拉合尔水与污水管理项目（LWWMP）

AIIB项目编号P000074合同编号0074-PAK-01

第一次标前会议纪要

**拉合尔污水与排水管理项目（LWDMP）——从LARECHS COLONY至
GULSHAN E RAVI的污水系统，拉合尔（采用非开挖技术）**

图号：
LW - TD - 141

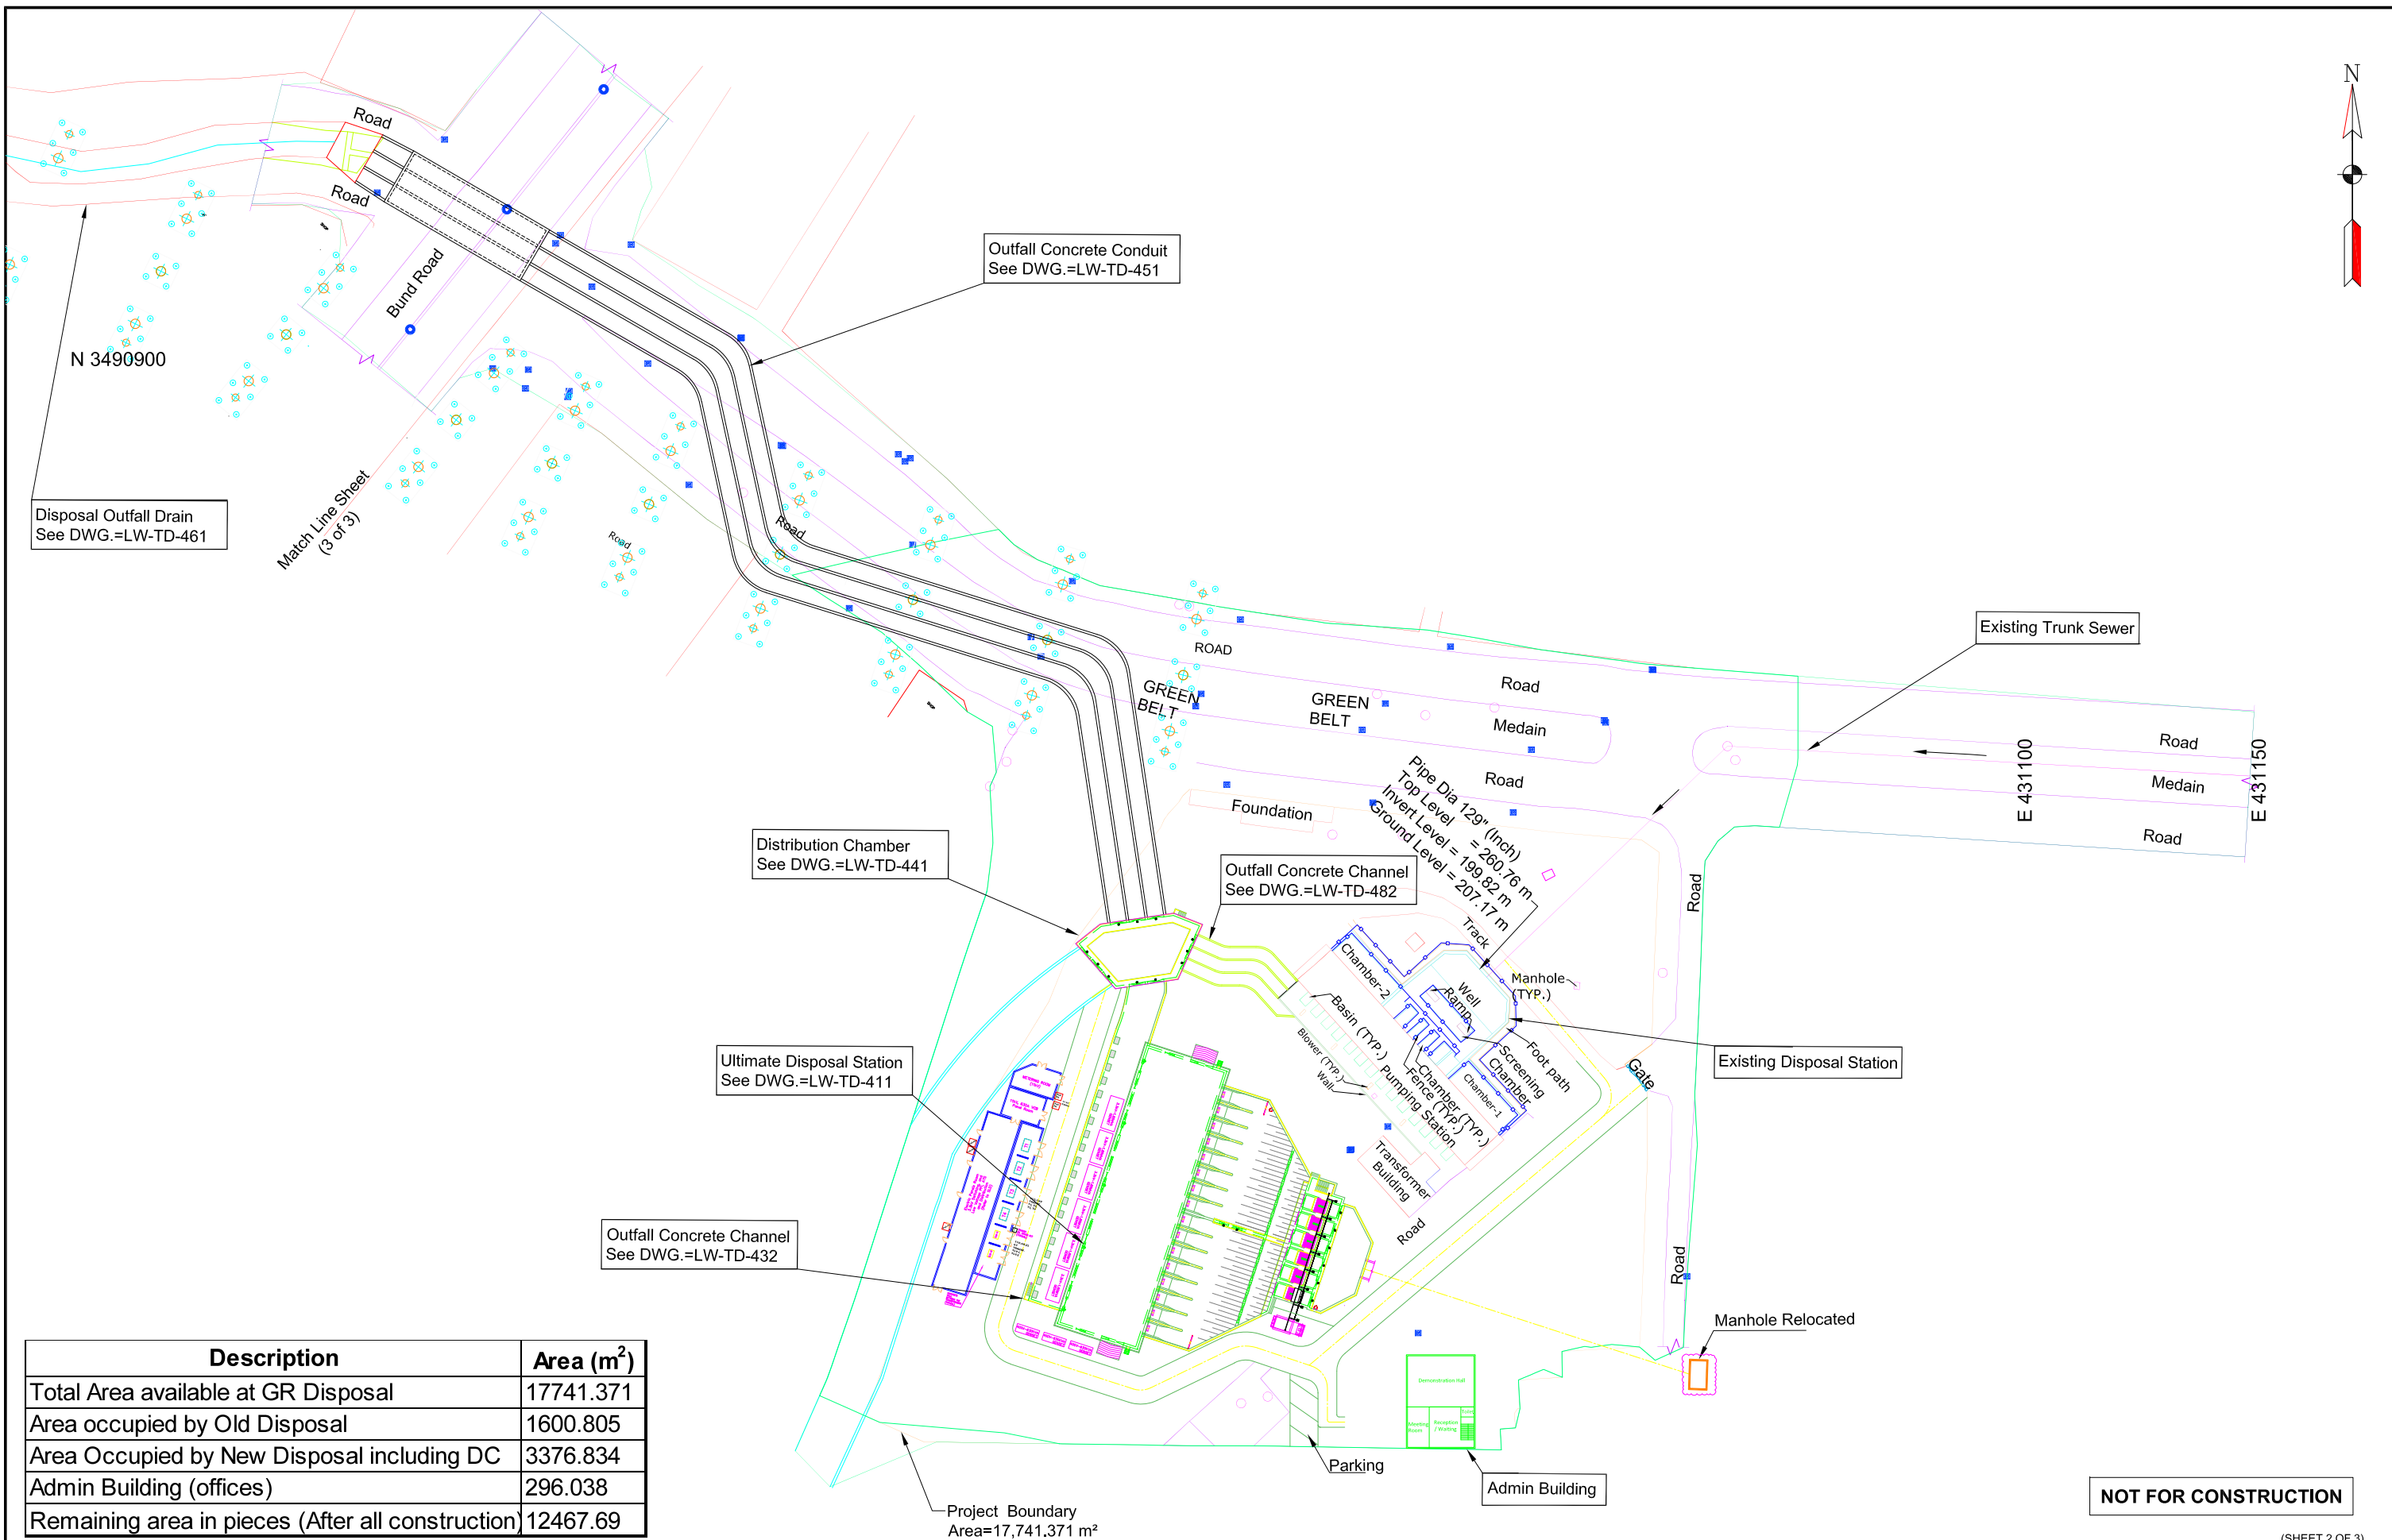
38.	第3卷, 第二部分, 第6节业主要求图号LW-TD-141至LW-TD-144, 及图号LW-TD-149至LW-TD-152	为接收井提供推力座和圆形竖井壁。推力座也在尺寸表中为接收井给出, 但未在剖面详图中给出。根据我们的运营理解, 推力座不应是接收井的一部分。请确认。	兹澄清, 推力座不应是接收井的一部分。与所引用图纸相关的更新图纸(LW-TD-141至LW-TD-143)作为附件E附上, 供投标人考虑。将发布反映上述内容的补遗。

LW - TD - 177

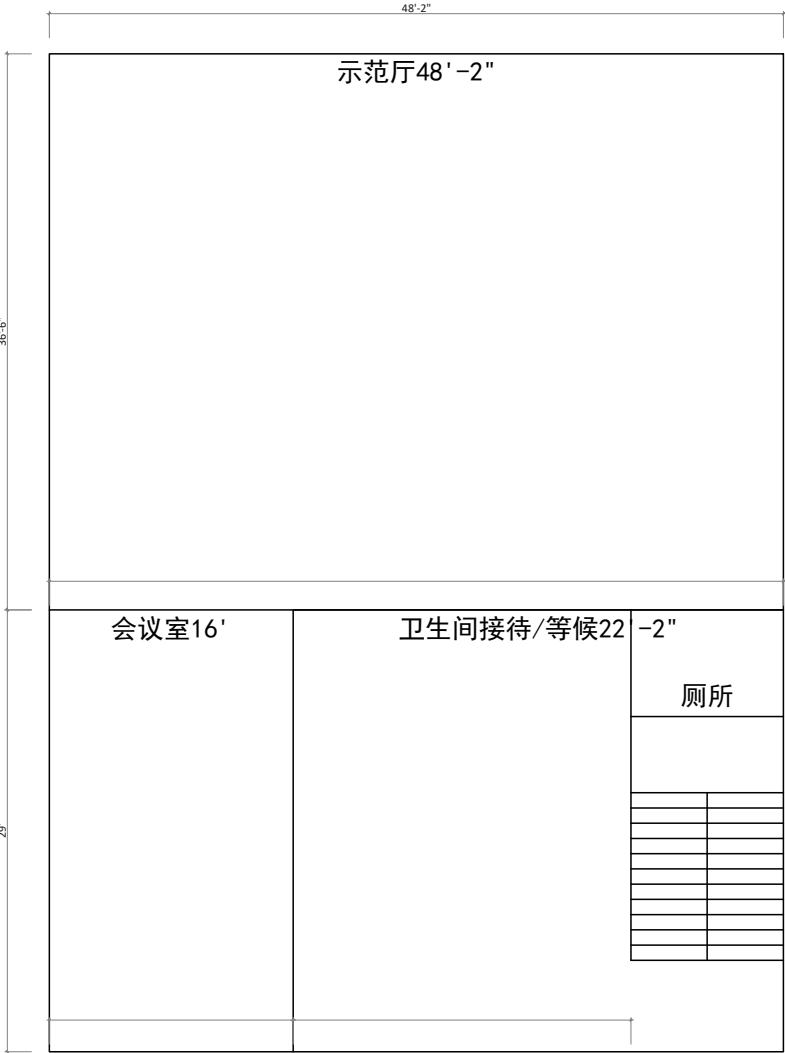
42.	第3卷，第二部分，第6节业主要求（表4.10第6-55页，及表4.11第6-57页）；图号LW-TD-177	除臭控制和通风系统数量存在冲突。如参考章节所述，在招标文件的不同位置观察到除臭控制系统数量不一致。请确认确切的数量/数目。	这是为了澄清 除臭和通风系统的总数为29 。招标文件中任何位置的除臭和通风系统数量应读作29，如第6节业主要求表4.11（第6-57页）所述。更新后的图纸（LW-TD-177）作为附件-G附上。将发布反映上述内容的补遗。

附件-H

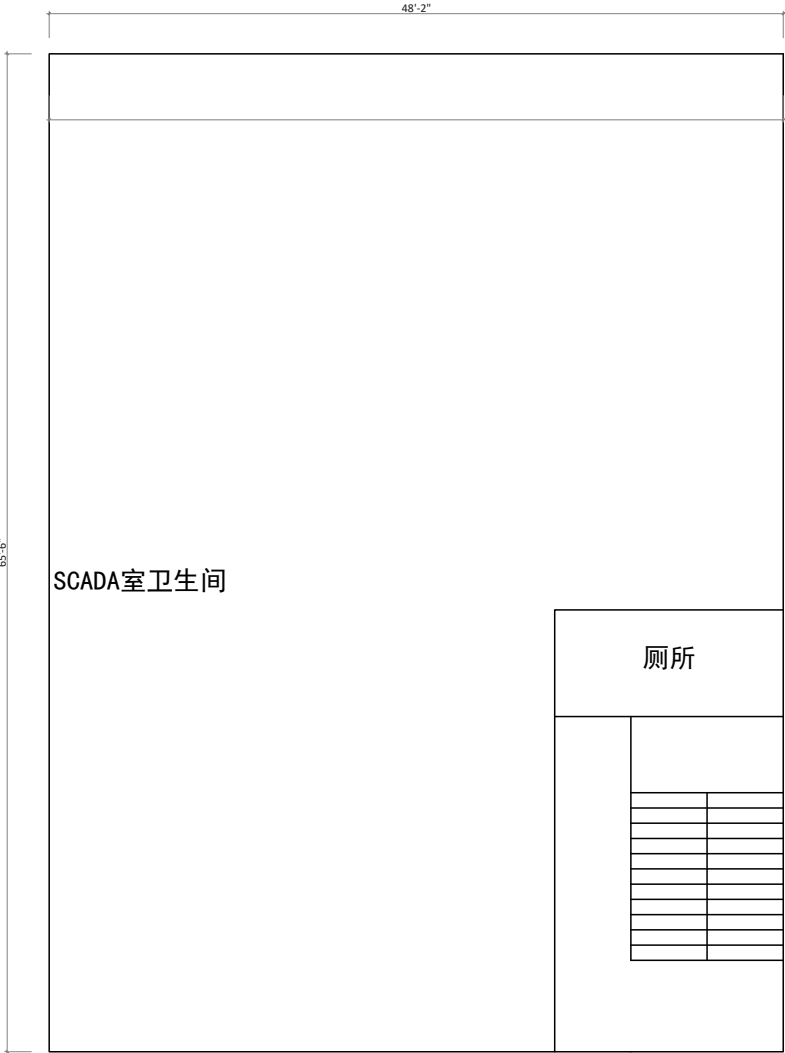
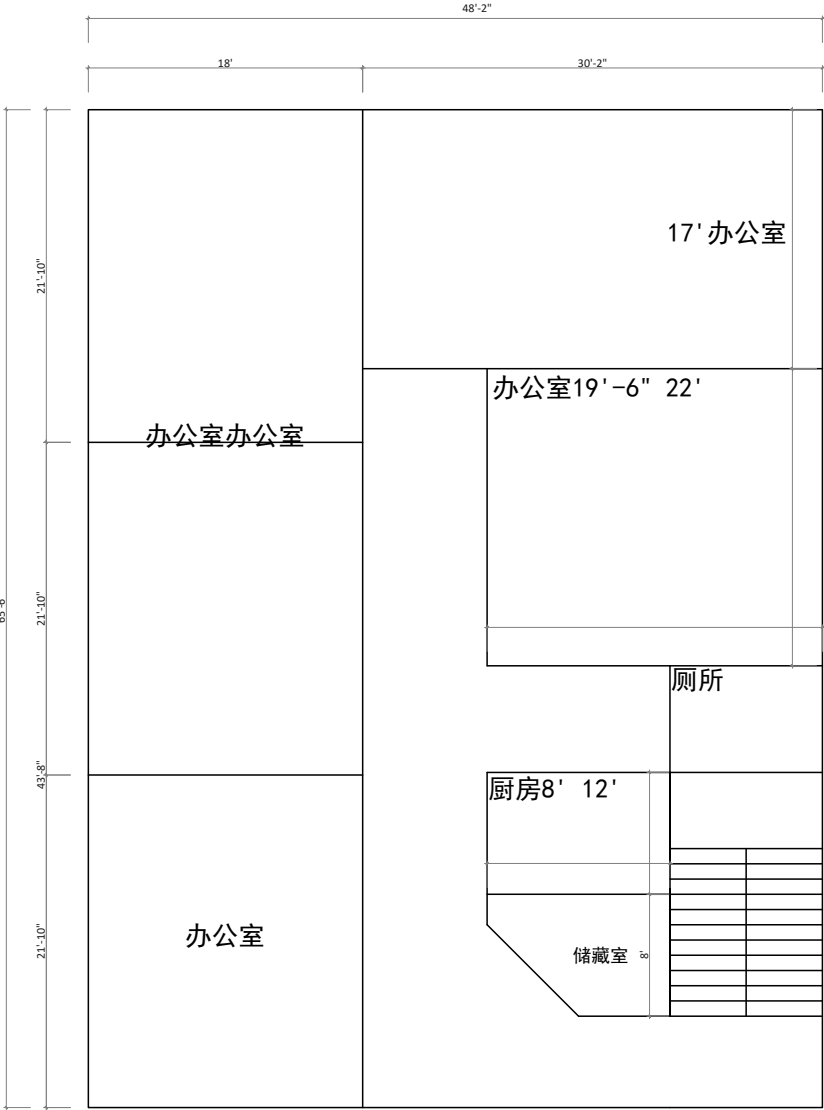
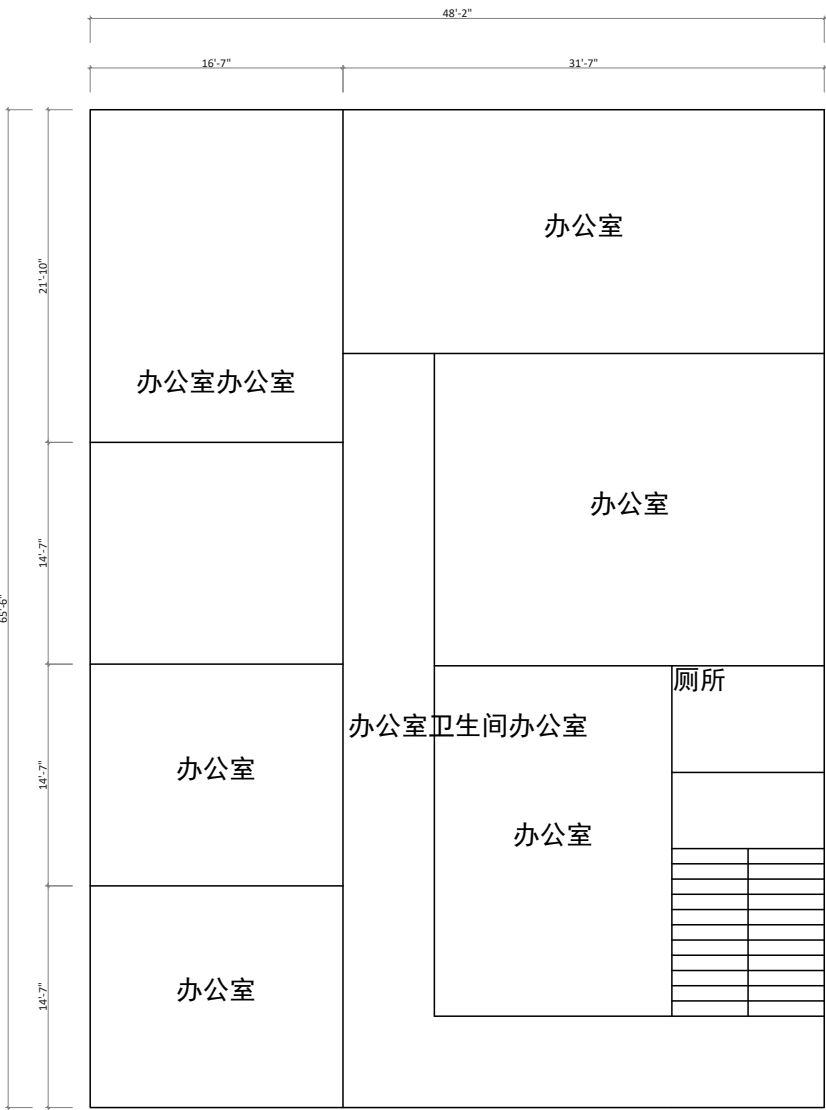
44.	第2卷，第二部分，第6节业主要求第4.1.11条，xx款（第6-67页）	办公楼建设文中提到承包商必须建造一栋除底层外的全功能三层建筑（每层500平方米）。然而，在价格表中（项目编号3.27），仅提及为三层办公楼。请澄清，是地面加三层建筑，还是仅3层，每层500平方米面积？	这是为了澄清承包商应建造一栋设施齐全的地面以上三层办公楼（共四层），每层建筑面积为296平方米，并配备电梯。该建筑的布局见作为 附件-H所附的图纸 。将发布反映上述内容的补遗。
